themetropolitans
Schärenmoosstrasse 78
8052 Zürich

EAST 11.AB - 3.5 Zi - Whg Teil 1A
level 11

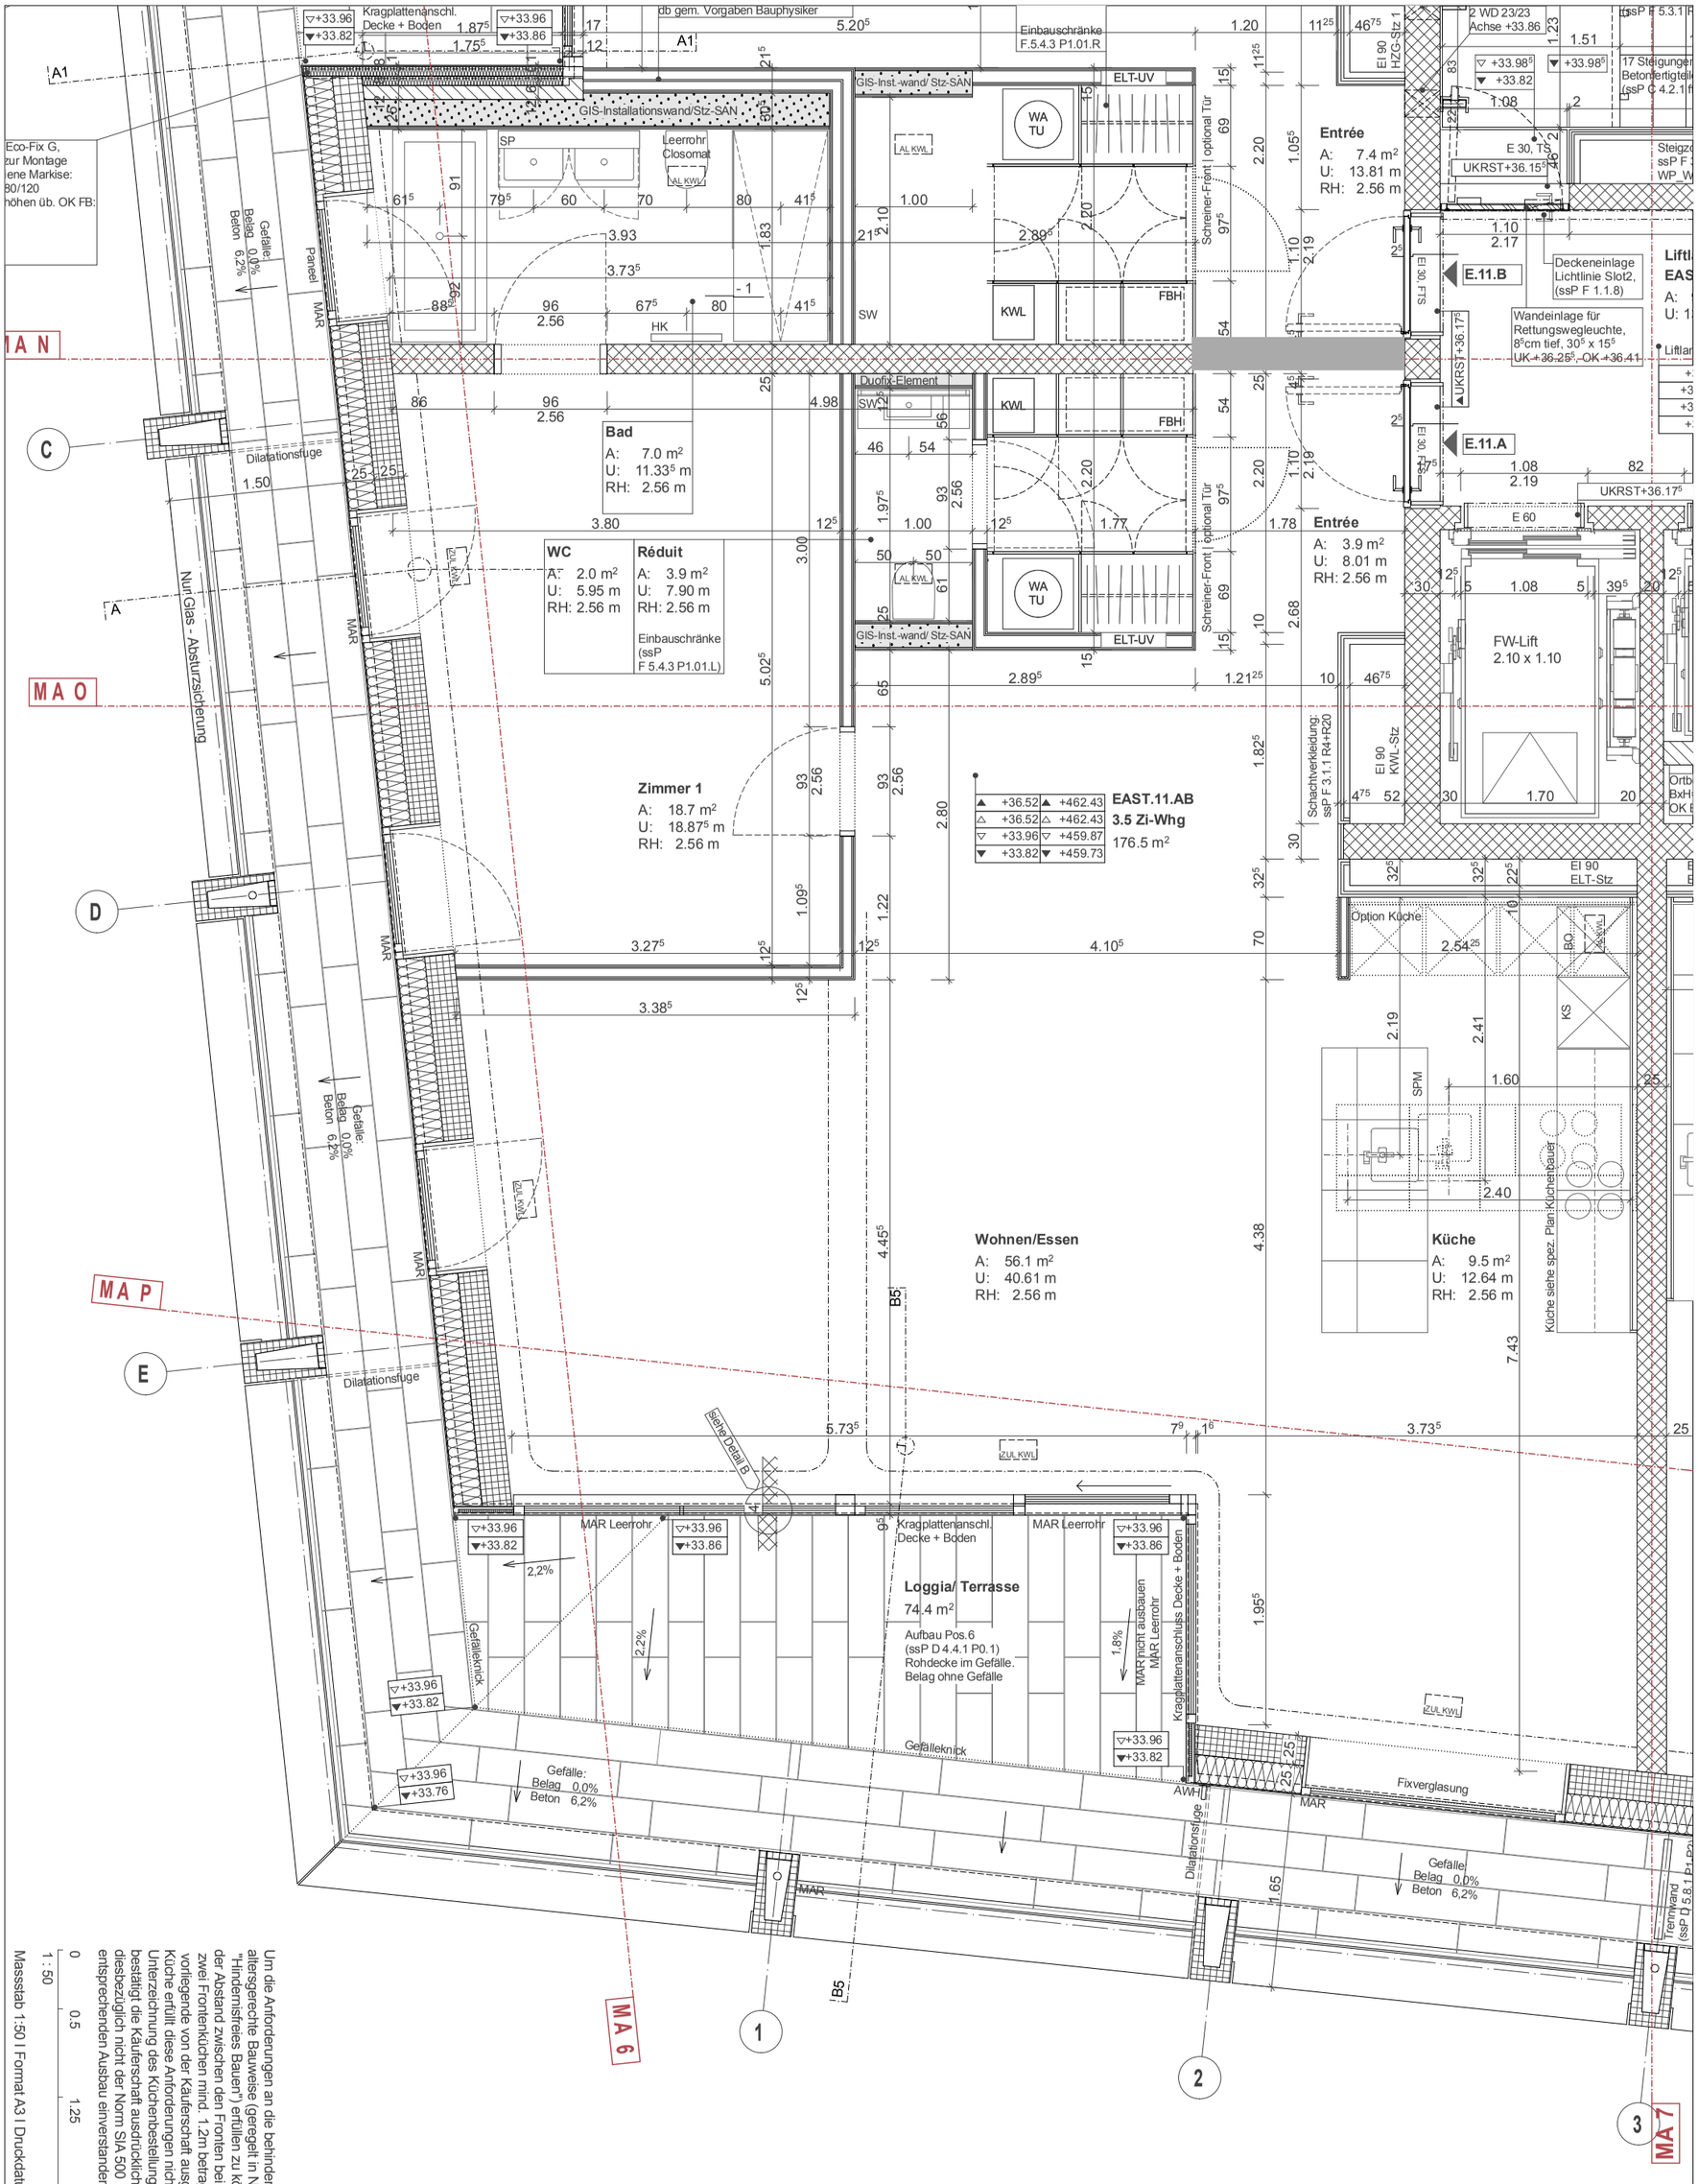
Um die Anforderungen an die behinderten- und altersgerechte Bauweise (geregelt in Norm SIA 500 "Hindernisfreies Bauen") erfüllen zu können, muss der Abstand zwischen den Fronten bei zwei Frontenküchen mind. 1.2m betragen. Die vorliegende von der Käuferschaft ausgewählte Küche erfüllt diese Anforderungen nicht. Mit der Unterzeichnung des Küchenbestellungsplans bestätigt die Käuferschaft ausdrücklich, mit dem diesbezüglich nicht der Norm SIA 500 entsprechenden Ausbau einverstanden zu sein.
